wesentliche umweltrelevante Stellungnahmen
aus der frühzeitigen Beteiligung der Öffentlichkeit
(25.05.2021 – 25.06.2021)

Sie betrachten: 71. FNP-Änd. Sachlicher Teilflächennutzungsplan \"Windenergie\"
Verfahrensschritt: Frühzeitige Beteiligung der Öffentlichkeit gem. § 3 (1) BauGB
Zeitraum: 25.05.2021 - 25.06.2021

Planverfahren 71. FNP-Änd. Sachlicher Teilflächennutzungsplan „Windenergie“

wesentliche umweltrelevante Stellungnahmen
aus der öffentlichen Auslegung
(10.01.2022 – 23.02.2022)

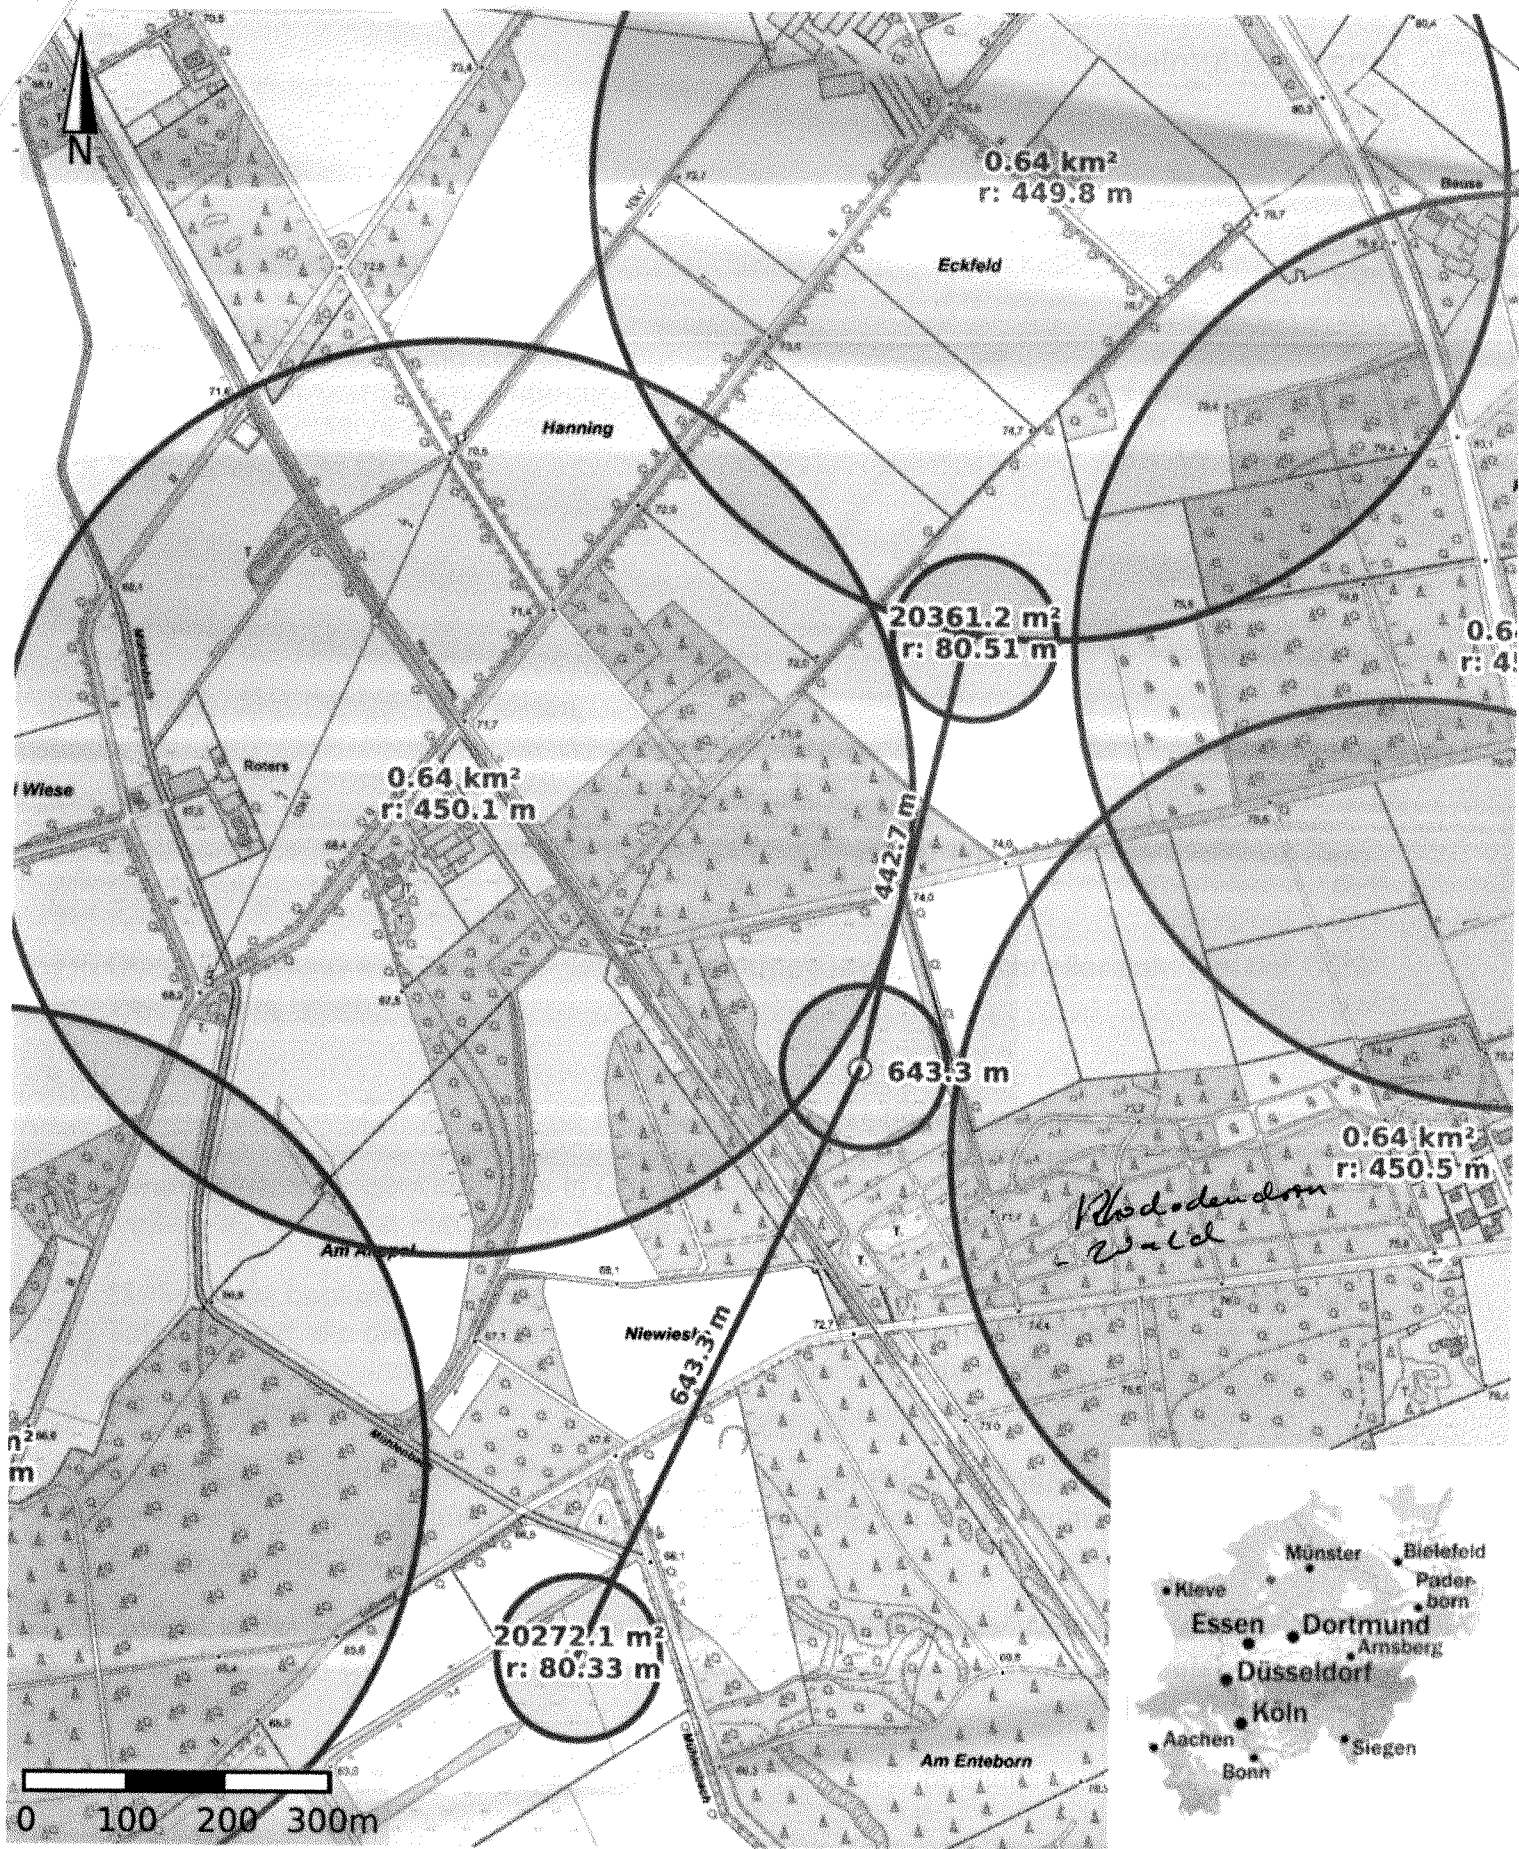
Mit dem gleichen Ziel bereiten wir seit geraumer Zeit - mit hohem zeitlichen und finanziellen Aufwand - einen Bürgerwindpark in Welte nach dem guten Beispiel des benachbarten Bürgerwindparks in Coesfeld-Flamschen, dessen Geschäftsführer Herr Keßler ist, vor, siehe Plan in der Anlage.

Dies ist in der Planzeichnung „verbleibende Potentialflächen für Windenergie“ auf Seite 18 der schriftlichen Erläuterungen zur Aufstellung des Sachlichen Teilflächennutzungsplans erkennbar.

Aus unserer Sicht hätten die Planflächen in Welte größer ausfallen müssen.

Abbildung 1: Entwicklung der WEA-Dimensionen

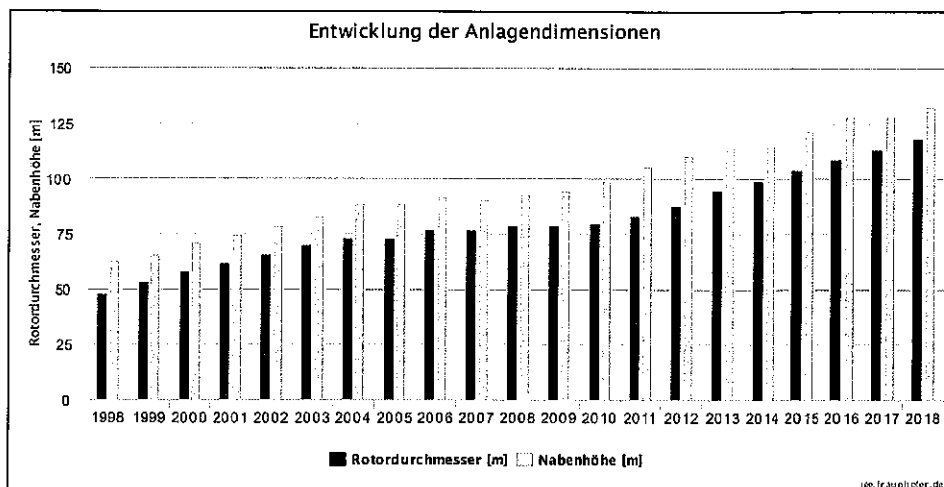
Wie an der nachfolgenden Abbildung zu erkennen ist war ein Rotordurchmesser von 100 m im Jahr 2014 und eine Nabenhöhe von 100 m im Jahr 2010 der Stand der Technik. Damit wird deutlich, dass die erarbeiteten Windkonzentrationszonen auf einer nicht mehr aktuellen Referenzanlage beruhen und auf diesen Flächen eine Projektierung moderner Windenergieanlagen weitestgehend nicht möglich ist, insbesondere da sich aktuell auch die Rotorblätter innerhalb der geplanten Windkonzentrationszonen befinden müssen. Die technische Entwicklung wird weitergehen, daher sind hier WEA mit 200 m Gesamthöhe als Referenzanlage zu planen.

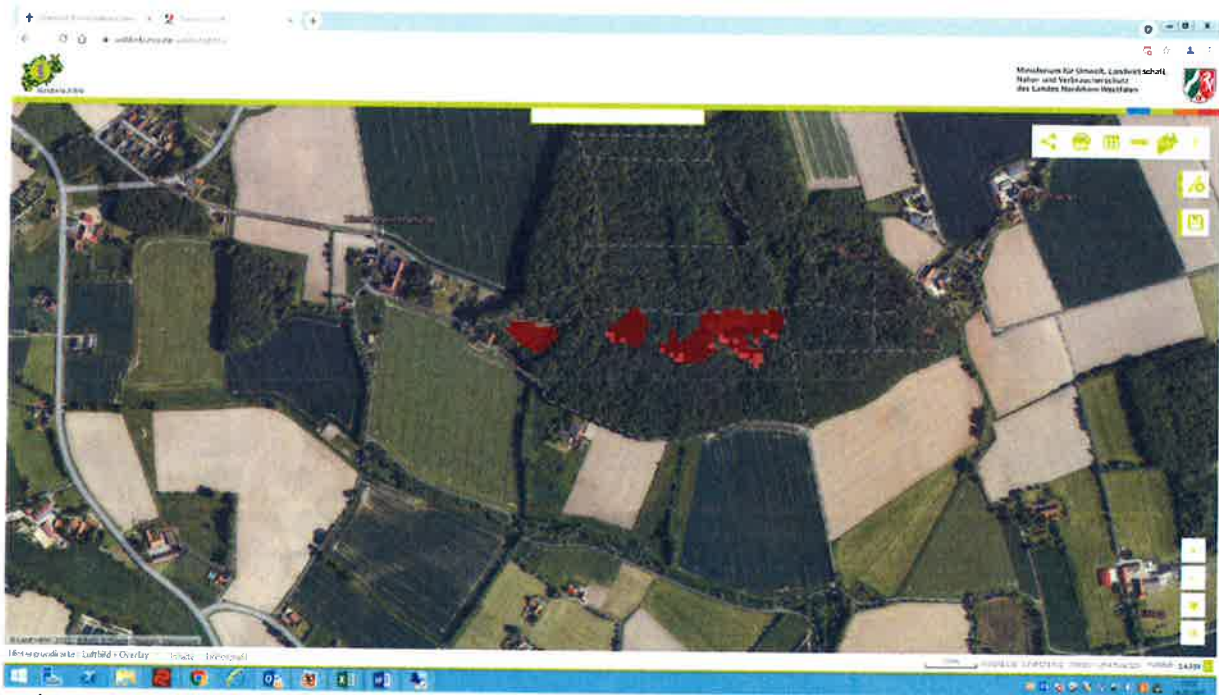
Grundstücke des Eigentümers [REDACTED] befinden sich in diesen Windvorrangzonen. Die Ausweisung der einzelnen Zonen wurde durch die Stadt Dülmen auf Grundlage eines mehrstufigen Verfahrens durchgeführt. Die sich daraus ergeben Windvorrangflächen, sind in Teilbereichen unförmig zur Ausnutzbarkeit für Windenergie. Wir weisen darauf hin, dass durch die Schaffung von weichen Übergängen vom Rotorkreis zur Windvorrangzone die Ausnutzbarkeit und die Effizienz deutlich erhöht werden könnten.

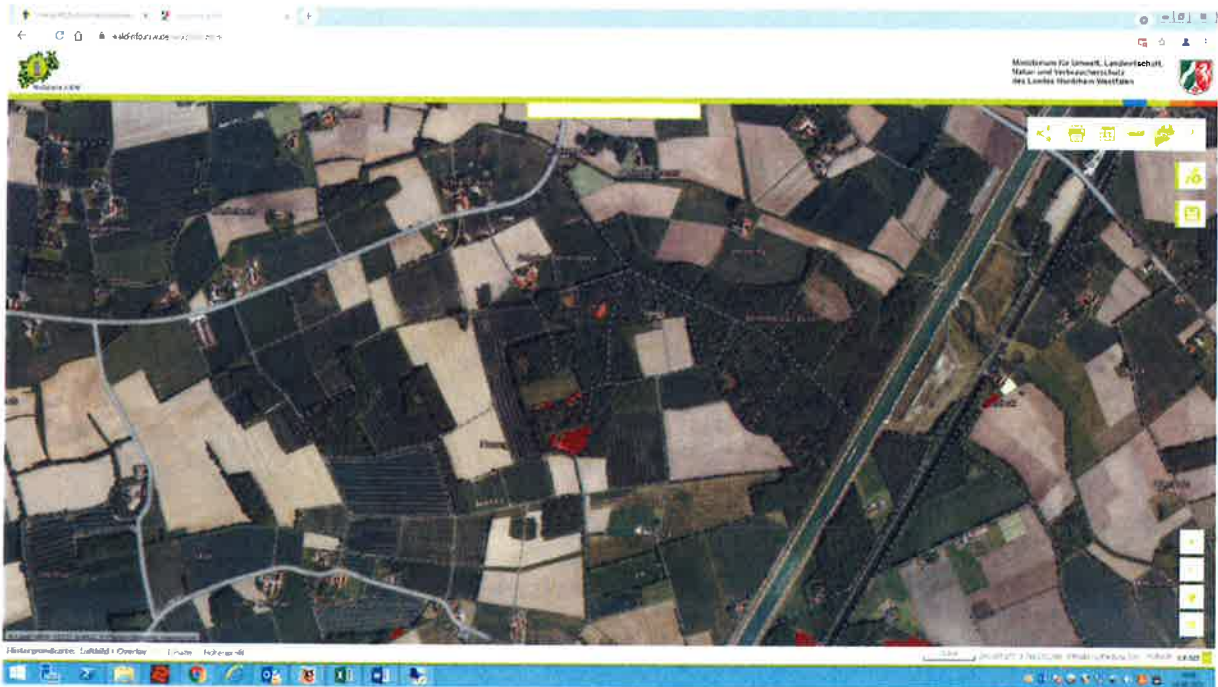
Diese Tatsache ermöglicht es, dass auch auf kahl gewordenen Waldflächen Windenergieanlagen stehen könnten. Besonders dort wo Potenzialflächen in unmittelbarer Nachbarschaft liegen.

Wie z. B. im Bereich Karthaus – Brockmanns Brook

oder
Bereich Merfeld – Humberg.
